Mémoire en réponse à l'avis de l'UDAP

Projet éolien d'Auzelon – Communes de Saint-Angel et Saint-Victor (03)

La présente note constitue le mémoire en réponse du maître d'ouvrage aux observations formulées par l'Unité Départementale de l'Architecture et du Patrimoine (UDAP) Auvergne-Rhône-Alpes dans son avis du 2 juillet 2026.

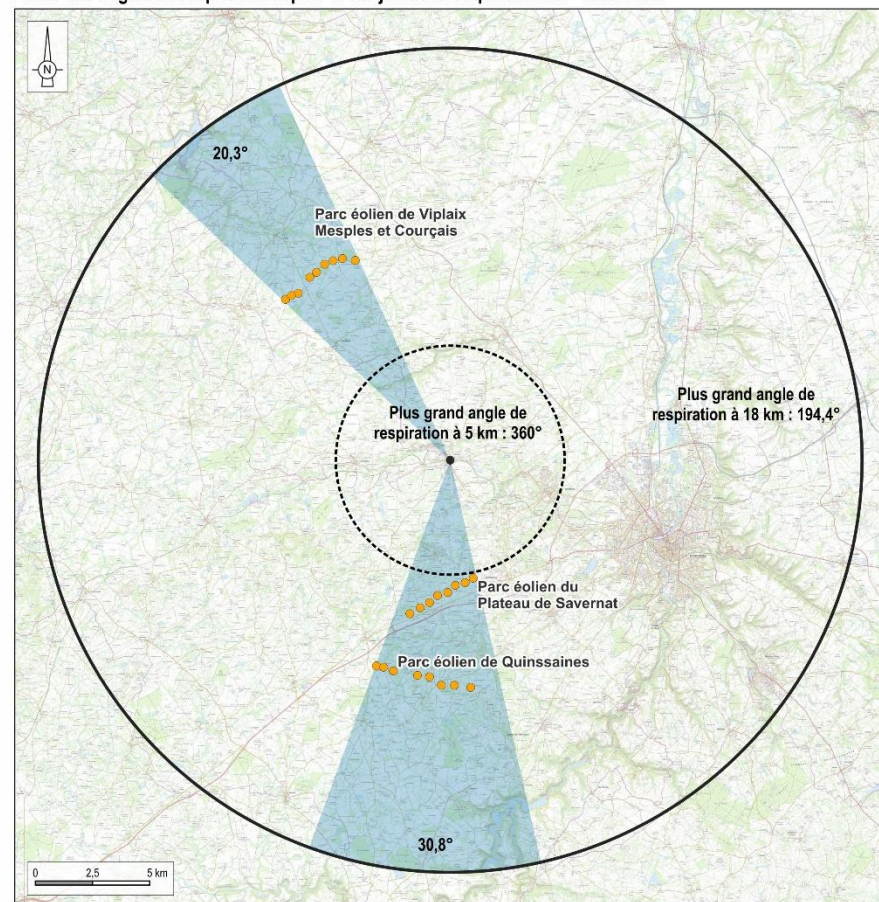
Le retour d'expérience offert par le site patrimonial remarquable d'Huriel apparaît particulièrement révélateur : la page 217 de l'étude paysagère montre que ce secteur est déjà fortement marqué par la présence de plusieurs parcs éoliens implantés au sud, au nord-est et au nord-ouest de la commune. Le projet, situé à l'est, viendrait compléter cette répartition et accentuer un phénomène de saturation visuelle autour du site patrimonial remarquable : les perspectives offertes depuis et vers Huriel seront transformées durablement, altérant la lecture de son écrin paysager et réduisant progressivement la qualité des vues qui participent à son identité patrimoniale.

Une situation comparable est observée pour le site patrimonial remarquable de Montluçon. La page 219 de l'étude paysagère met en évidence une concentration d'installations situées au sud-ouest et au nord-ouest de l'agglomération. À ce jour, le secteur oriental demeure relativement préservé de ce type d'infrastructure. L'implantation du projet au nord-est viendrait modifier cet équilibre et participerait au phénomène de ceinturage progressif du site patrimonial remarquable.

L'analyse développée par l'UDAP repose sur l'état initial de l'environnement tel qu'il existait en janvier 2025 au moment de la réalisation de l'étude paysagère. Depuis lors, le contexte éolien du territoire a évolué et les cartes des effets cumulés ont été actualisées afin de tenir compte de la situation la plus récente.

- Projet éolien de Courçais–Viplaix–Mesples / Autorisation préfectorale
- Projet éolien des Brandes, à Chazemais / Rejet préfectoral
- Projet éolien d'Audes / Refus préfectoral

Il n'existe pas de nouveau projets connus de parcs éoliens dans la périphérie de Montluçon, en cours d'instruction ou ayant reçu un avis de la MRAe.

Cette évolution conduit à réduire fortement l'encerclement et la saturation visuelle autour des sites participant à l'identité patrimoniale du territoire.

Etude des angles de respiration depuis le Grand Mas - Etat initial

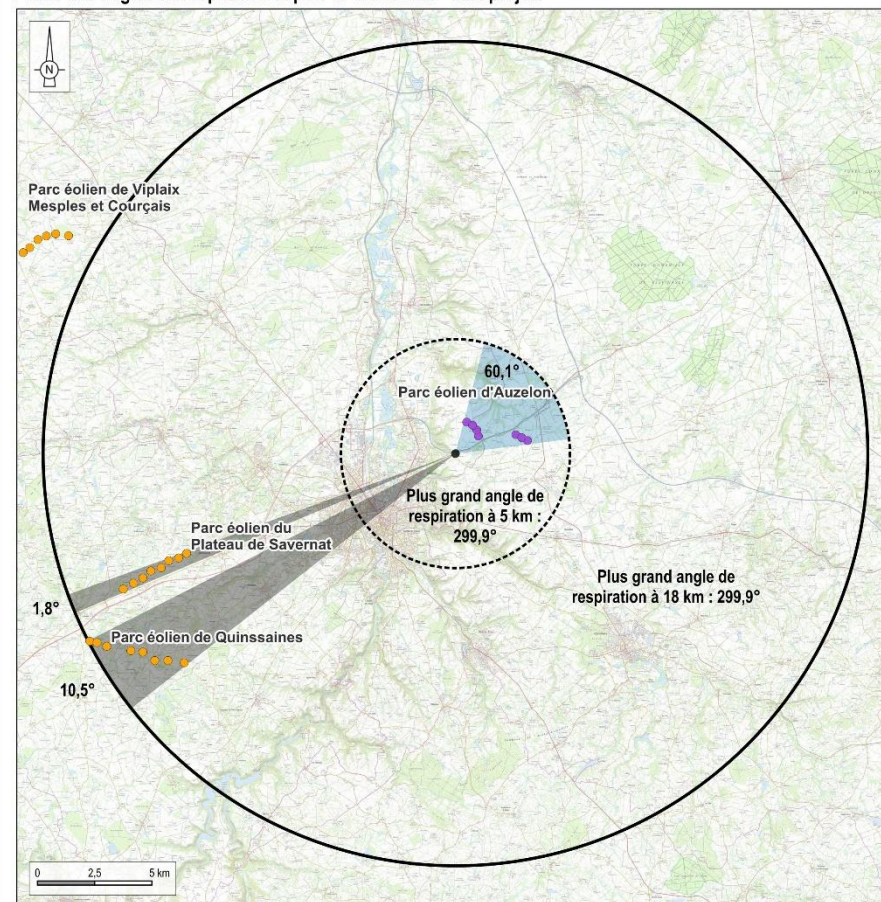
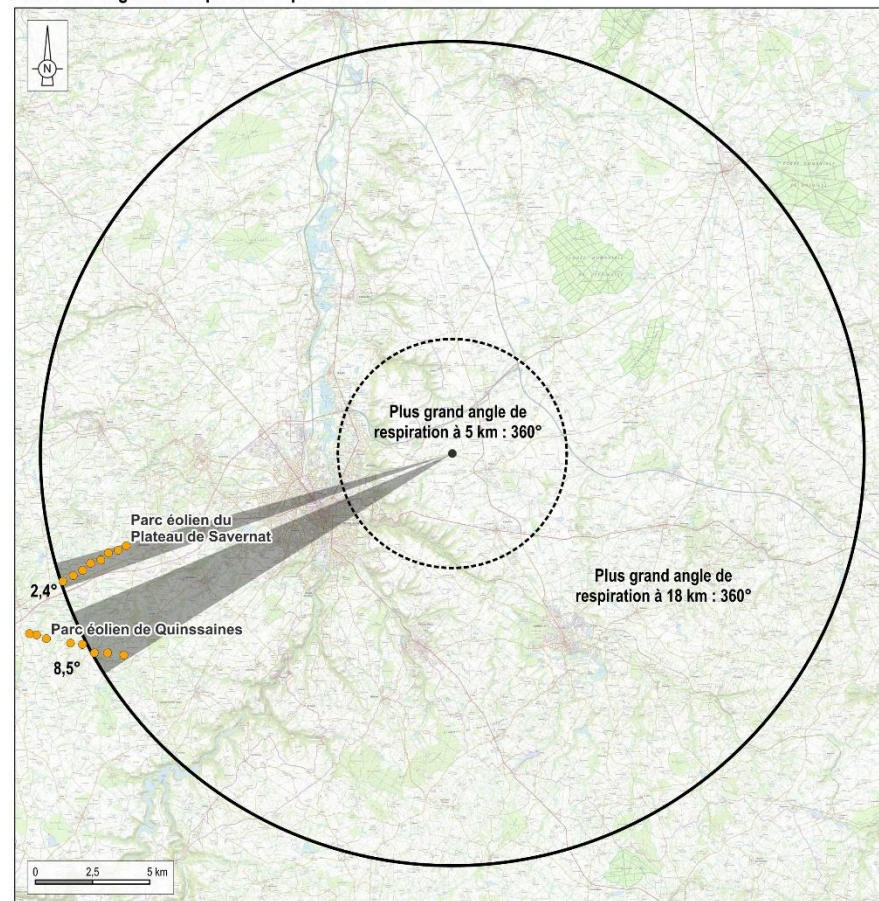
L'étude présente également une analyse des angles de saturation depuis deux secteurs : Huriel, à l'ouest de la zone de projet dans l'AEE, et le Grand Mas au sud du projet dans l'AER. Ces deux analyses sont intéressantes mais auraient méritées d'être appuyées par un photomontage ou un bloc diagramme illustrant les indices d'occupation visuelles.

Etude des angles de respiration depuis la D252 à l'est de Givarlais - Etat initial

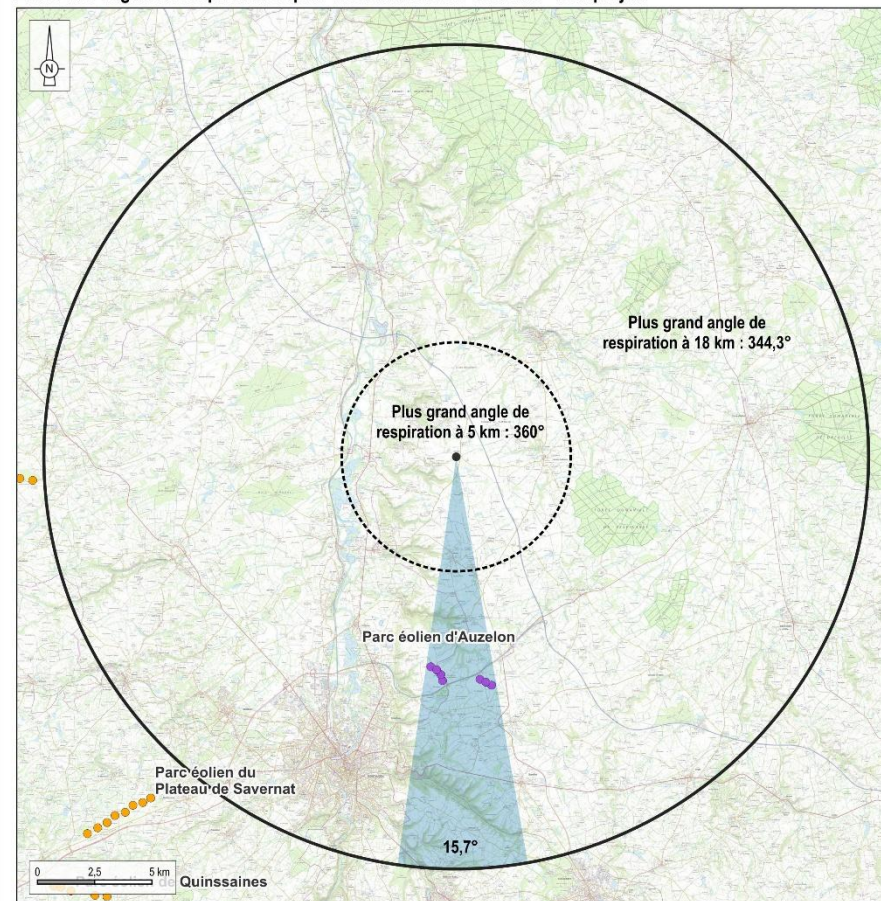
Il est donc demandé un complément de 4 photomontages, a minima, depuis les lieux cités en point 4, qui mettront en évidence la perception du projet d'Auzelon, les effets cumulatifs avec les autres parcs ainsi qu'une analyse des angles de saturation spécifiquement sur le village Givarlais a minima.
